最上小国川ダム 批判

最上小国川問題に関する山形県の説明の問題点

最上小国川の清流を守る会
ダム検証のあり方を問う科学者の会
水源開発問題全国連絡会

最上小国川流域環境保全協議会第二回中間とりまとめへの反論—（追補編）

図 3 超過洪水時におけるダムの貯流効果のイメージ

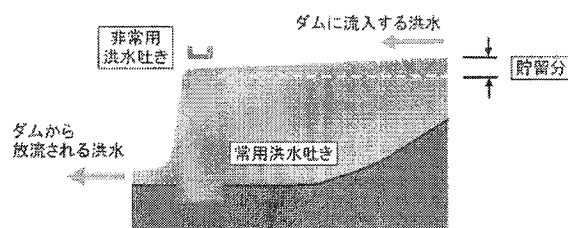
なぜ、超過洪水に対してもこれほどの効果があるのか。山形県は「超過洪水時には常用洪水吐きと非常用洪水吐きの両方から流れ出すが、図 3 のように、貯水池への流入とダムからの放流には時間差があるので、その差が貯水池に貯められることになる」と説明している。

しかし、こうした貯留は、流入量の時間的変化の大きさや湛水面積の大きさに支配され、時間的変化が緩やかあるいは湛水面積が小さければ、小さくなる。表2の数値はもちろん非定常計算によるものであろうが、流入量の波形としてどのようなものを用いたかが不明である。

図4 最上小国川ダムの計画洪水時におけるダムへの流入量と放流量

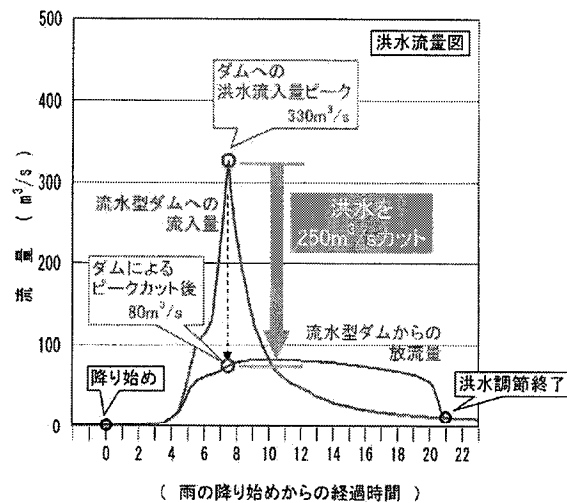
山形県は「最上川ダムの上流域は狭く、また山間地であることから、流域に降った雨が短期間に集中して川に集まる(ピークが立つ)特徴がある」として、図4のような鋭いピークの波形を想定していると思われるが、もし鈍い波形であれば、一時的な貯留は小さくなる。最上小国川ダムの湛水面積は0.28km²しかなく、超過洪水での効果はそれほど期待できない可能性が大きい。山形県の想定は楽観的で、超過洪水に対して計画洪水と同程度の調節効果を期待することは到底できない。

図5 放流孔前面のスクリーン

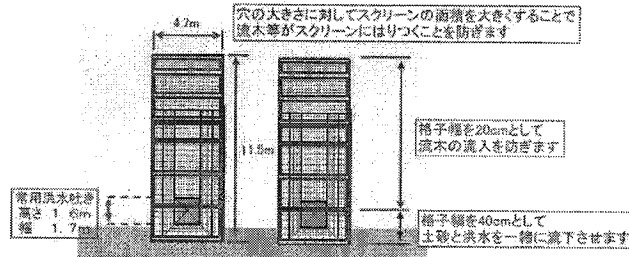
しかし、スクリーンは、図5に示すように、格子幅の上部が20cm、下部が40cmである。流木は水面に浮いているとは限らず、放流孔に向かう流れに吸い込まれ、スクリーンに張り付くことも考えられる。そうなると、放流量が減少し、計画以下の洪水でも非常用洪水吐から溢れだす可能性が大きくなる。スクリーンの設置が閉塞を招くことになるのである。

模型実験では流木が捕捉されたとしているが、こうした現象についての模型実験の再現性には疑問があり、閉塞の可能性はあると考えるべきである。

また、流木や土砂等によりスクリーンが破壊されれば、閉塞を阻止する機能を失うことになる。

図6 放流孔の縦断形状

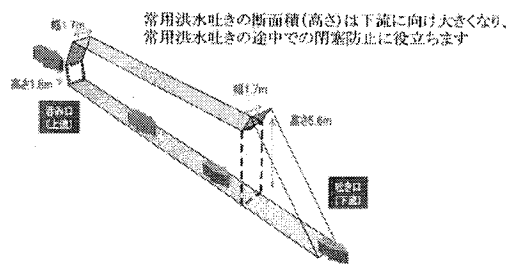
放流孔の断面積が、図6に示すように、下流ほど大きくなっていても、流木等が引っかかるのは呑口の部分であるから、閉塞の可能性を解消するものではない。

スクリーンの格子幅に対して、常用洪水吐きの断面は十分大きいので、スクリーンをすり抜けた流木で常用洪水吐が詰まることはありません。

図7 ダム上流の砂防ダム

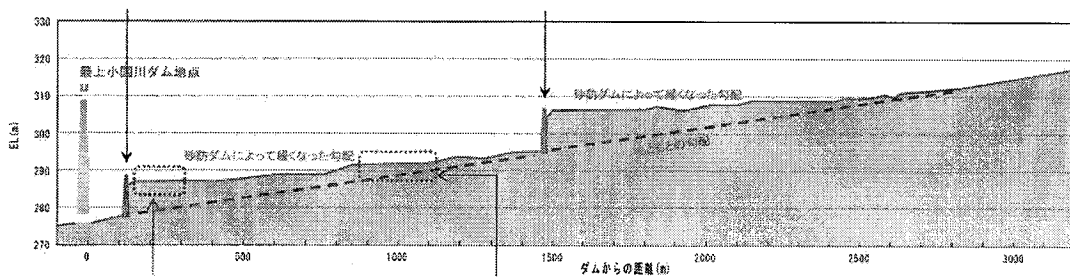
ダムの上流には、図7に示すように、2基の砂防ダムが設置されているが、それぞれ竣工後50年および35年を経過しており、いずれも満砂状態となっている。砂防ダムは満砂状態であっても一時的に安定勾配より急な勾配で土石流を堆砂域に堆積させるが、それらは一部であり、土砂が放流孔に到達することは避けられない。

図 1 山形県による赤倉地区の河道改修案 ※1
(河道を現況の2倍近くに広げる河道改修案)

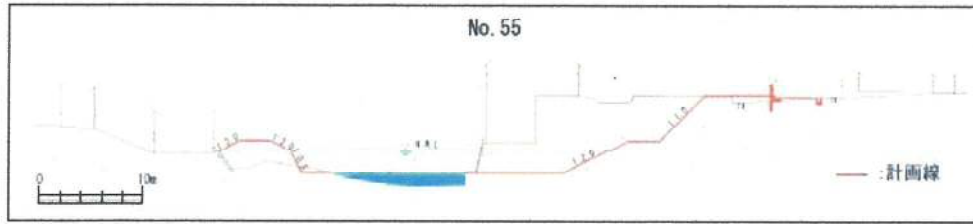
一つは、**図1**に示すように、県の河道改修案が赤倉地区の川幅を2倍近くに広げるものになっていることです。これは温泉旅館を含む57棟の旅館・店舗・家屋の移転を伴うものであって、全く実現性がありません。**(2)**で述べるように、もっと現実的で少コストで済む河道改修の方法があるのですが、山形県はこのように明らかに実現性がゼロである代替案をわざわざ取り上げて、ダム以外の治水対策はないと思込ませようとしているのです。

もう一つは、河道改修は最上小国川では年間2億円しか投資できないから、74年かかるとしておきながら、一方で、ダムは年間約10億円投資するから、5年で終わるとしており、まことに不公平な比較を行っています。しかも、河道改修は下流から進めるのが常道であるとして、最上流部の赤倉地区の改修が終わるまで74年かかるとしています。しかし、河

図2 最上小国川・赤倉温泉地内河川縦断面図 ※2

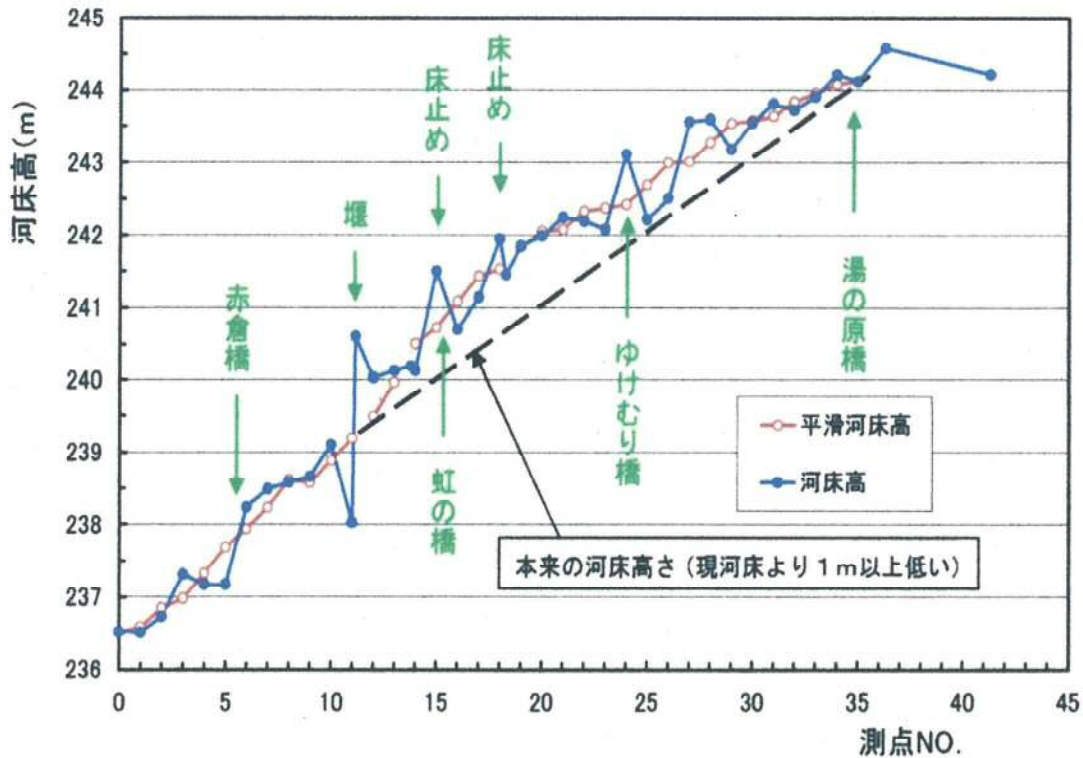
赤倉地区の氾濫の危険性はこの周辺の河床がかなり高くなっていることに原因があります。河床が高いのは図2のとおり、赤倉橋のすぐ上流に約2mの高さのコンクリート堰があって、それが土砂の流下を妨げているからです。このコンクリート堰はかつては木製の堰であって、洪水があれば、壊れるため、土砂が堆積することがありませんでした。しかし、近年、山形県がコンクリート堰にしたことにより、土砂堆積が進み、上昇した河床面で床止めもされています。

このコンクリート堰を撤去し、堆積土砂を掘削して河床を低下させて床止めをやり直し、さらに、必要に応じてパラペット堤防によって堤防を嵩上げすれば、ダムがなくても大きな洪水を流せるようになります。

図3 河道改修による影響回避対策・横断面 ※3

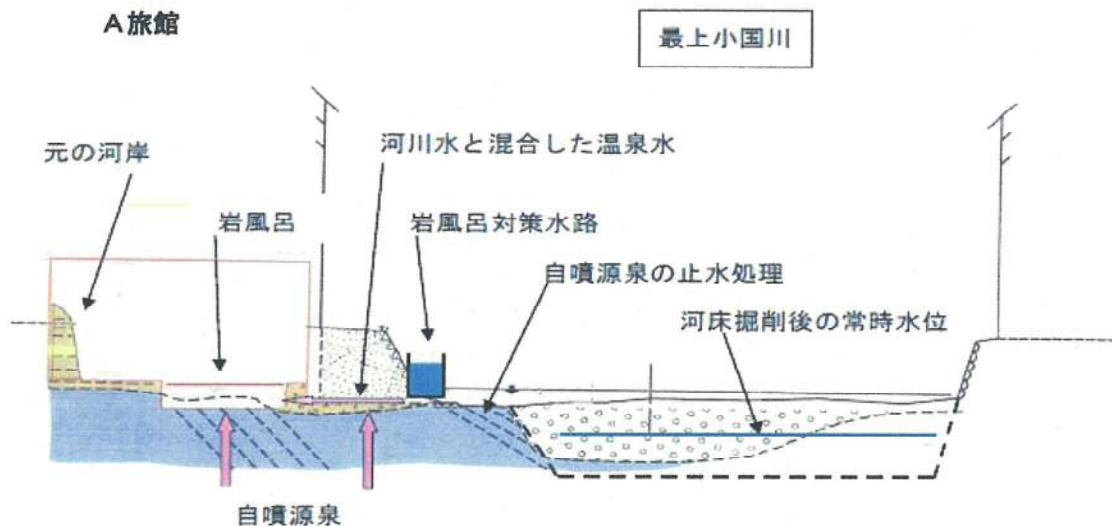
「赤倉温泉の温泉と河川水が混合して湧出しているA旅館とS旅館の岩風呂は、河川水位が低下すると、湧出量に影響するが、地下からそのまま湧出しているその他の温泉は河川水位と無関係である。したがって、両旅館の岩風呂だけ、温泉湧出量低下の防止対策を講じれば、河床の掘削は可能である。」そして、両旅館の岩風呂について具体的に図3の湧出量低下防止対策を提案しています。

その防止対策は、河川水と混合した温泉水の水位を維持できるように、両旅館の岩風呂の範囲の区間だけ、岩風呂対策水路を設置して河川水を流すもので、簡単な工事で実施することができます。

図4 山形県による最上小国川赤倉地区の洪水計算水位と堤防天端高^{※4}

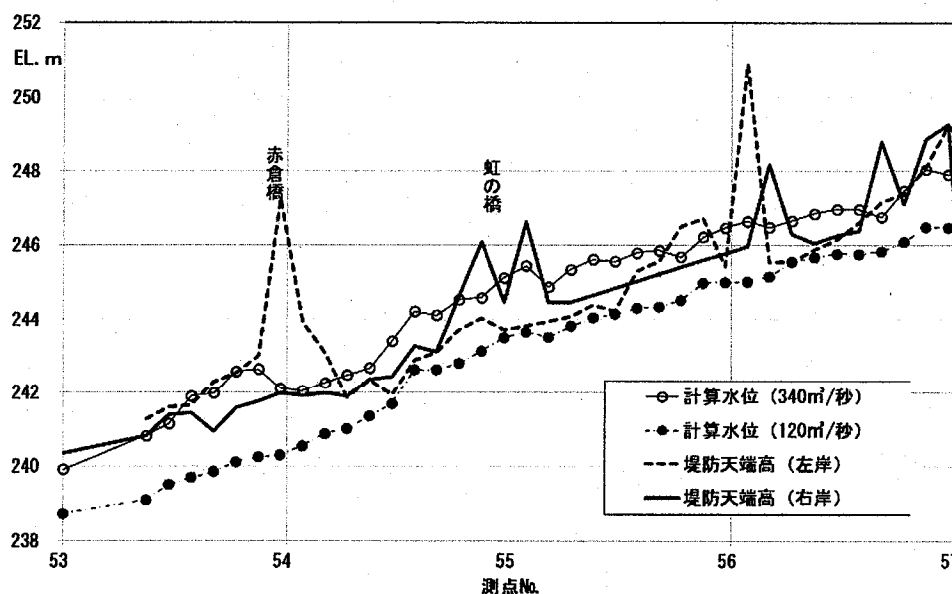
50年に1回の洪水が流下した時の赤倉地区の水位は山形県の計算^{※4}によれば、**図4**のとおりで、ダムなし（340 m³/秒）とダムあり（120 m³/秒）の場合の差は概ね1~2mです。県は現在の赤倉地区の河道は120 m³/秒の流下能力があるとしていますので、それを前提にすると、河床を掘削し、必要に応じて堤防のかさ上げを行えば、ダム無しの計画洪水流量340 m³/秒に対応できるようにすることは十分に可能です。

なお、洪水の実績データを見ると、2006年12月洪水では赤倉観測所で下図の120 m³/秒計算水位+5 cmの水位で182 m³/秒の流量が流れており^{※5}、県の計算は流下能力を過小評価しています。したがって、本当に必要な河道改修の規模は下図の304 m³/秒と120 m³/秒の水位差より小さくなると考えられます。
